PDC Industrial FR III

Panattoni Park Orléans
Campus logistique

Dossier de demande d'autorisation environnementale

Mémoire en réponse à la demande de complément n°3 du
28/11/2025

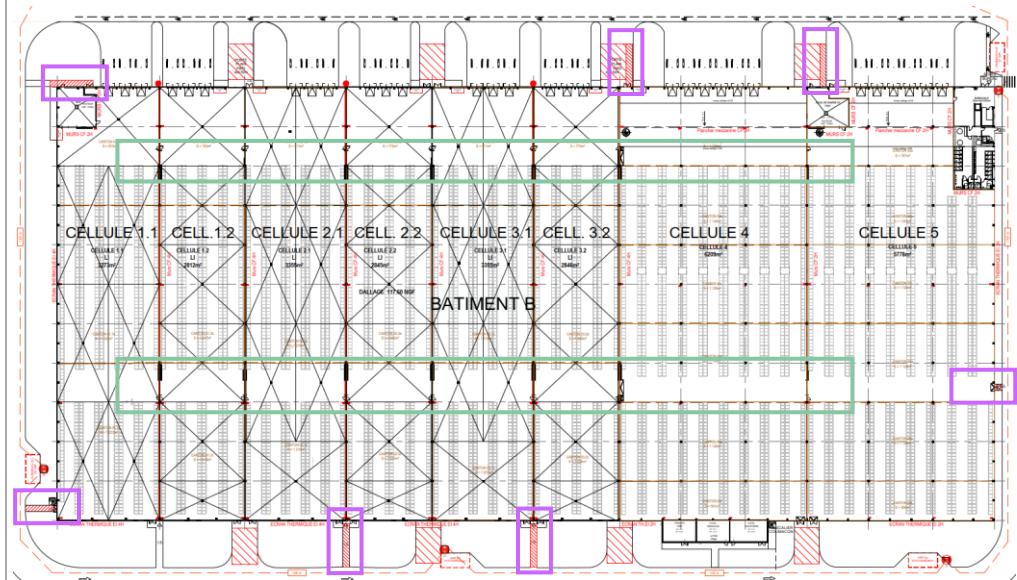
4	<p>Modifier les trois aires perpendiculaires (à la façade, à 8 m) de mise en station de MEA, au Nord côté quais, afin que leur bord le plus proche soit entre 1 et 2 m de la façade, qu'elles soient protégées d'une quelconque proximité avec les rétentions d'eau d'extinction, et que leur mise en œuvre ne doivent pas se faire au-dessus d'un potentiel combustible (article 3. Accessibilité, annexe II de l'arrêté du 11/04/17 relatif aux prescriptions générales applicables aux entrepôts couverts soumis à la rubrique 1510).</p>	<p>Les murs séparatif coupe-feu concernés séparent des cellules de moins de 6 000 m² (entre 2 812 et 3 355 m²). La longueur du mur séparatif coupe-feu est de 120 m. Par ailleurs, le temps de tenue au feu des murs coupe-feu séparatifs (REI 240) est supérieur à la durée d'incendie évaluée dans les modélisations FLUMilog.</p> <p>Le redécoupage des cellules d'origine nécessite :</p> <ul style="list-style-type: none"> ➢ soit l'implantation de 3 nouvelles aires de mise en station des moyens aériens au droit des cellules C1.1, C2.1 et C3.1 (en orange) (en violet, les aires de mise en station des moyens aériens déjà présentes dans le projet initialement autorisé),

Numéro	Propositions de prescriptions du SDIS	Réponses apportées par PDC Industrial FR III
		 <ul style="list-style-type: none"> soit l'installation en toiture de dispositifs d'aspersion au droit du dépassement des murs coupe-feu séparatifs inter-cellules 1.1/1.2, 2.1/2.2 et 3.1/3.2 <p>La configuration des quais et des aires de béquillage nécessite de positionner ces aires de mise en station après les guides roues poids-lourds, soit à 8 m de la façade.</p> <p>Cette solution, proposée en première intention, n'étant pas satisfaisante pour le SDIS 45, PDC Industrial FR III fait le choix de supprimer les aires de mise en station des moyens aériens au droit des cellules C1.1, C2.1 et C3.1 et d'installer en toiture 3 dispositifs d'aspersion au droit du dépassement des murs coupe-feu séparatifs inter-cellules 1.1/1.2, 2.1/2.2 et 3.1/3.2 (comme illustré sur le schéma ci-dessous).</p>

Numéro	Propositions de prescriptions du SDIS	Réponses apportées par PDC Industrial FR III
		 <p data-bbox="1208 871 1639 892">Dispositifs semi-fixe d'aspersion en toiture</p> <p data-bbox="1096 944 1877 965">Les plans ICPE ont été mis à jour dans ce sens et sont fournis en Annexe 4.</p> <p data-bbox="1096 1019 2073 1103">S'agissant de cellules de stockage de liquides inflammables, les eaux d'extinction d'incendie sont exclusivement dirigées vers la rétention déportée. Les aires de béquillage ne seront pas utilisées pour la rétention des eaux d'extinction d'incendie en cas d'incendie sur les cellules C1.1 à C3.2.</p> <p data-bbox="1096 1156 2073 1240">La société PDC Industrial FR III prend par acte des prescriptions techniques supplémentaires demandées par le SDIS 45 et s'engage, pour le bâtiment B, objet des adaptations de stockage apportées au site, à :</p>

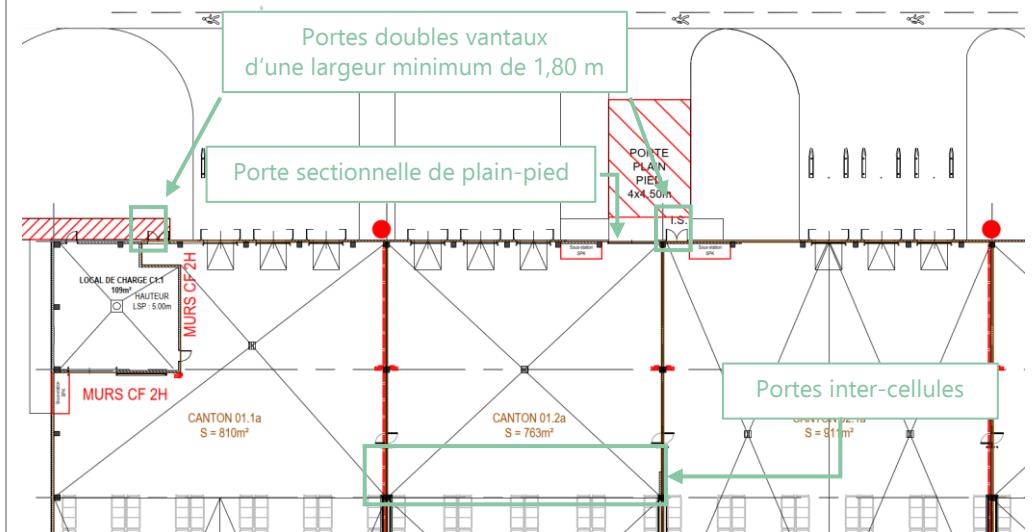
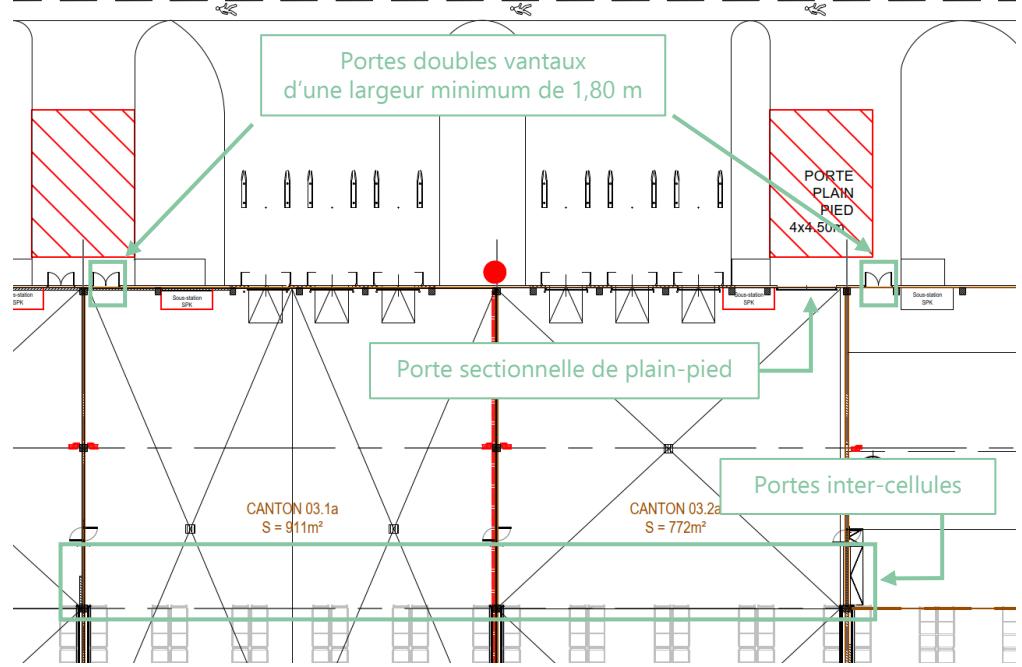
Concevoir les portes sectionnelles servant d'accès aux cellules aux personnels équipés de dévidoirs sur roues en s'assurant qu'elles soient facilement manœuvrables / débrayables en toutes circonstances, notamment en cas de coupure d'électricité. À cette fin, elles doivent être associées à un accès piétons classique par bloc-porte de 0,90 m de large minimum (analyse de risques).

Conformément à la réglementation (point 3.4 de l'arrêté du 11/04/2017 et question V.3.3 du guide d'application de la rubrique 1510 et de l'arrêté ministériel du 11/04/2017), chaque façade des bâtiments dispose d'au moins un accès « dévidoirs » depuis la voie « engins », d'une largeur de 1,8 m, menant à une issue d'une largeur de 1,8 m (porte doubles vantaux, en violet sur l'illustration ci-dessous). Les portes de communication inter-cellules, équipées d'un dispositif permettant de les maintenir partiellement ouverte, permettent l'accès aux cellules contigües (en vert sur l'illustration ci-dessous).

Afin de répondre aux exigences opérationnelles du SDIS 45 sur le bâtiment B, la société PDC Industrial FR III identifiera à minima 2 accès dévidoirs (bloc-porte de 1,80 m avec cheminement associé) par longueur de façade de chaque grand côté (façade Nord, côté quais et façade Sud). Ces accès dévidoirs seront judicieusement répartis et positionnés de façon à ne pas se superposer aux aires de mise en station des moyens aériens.
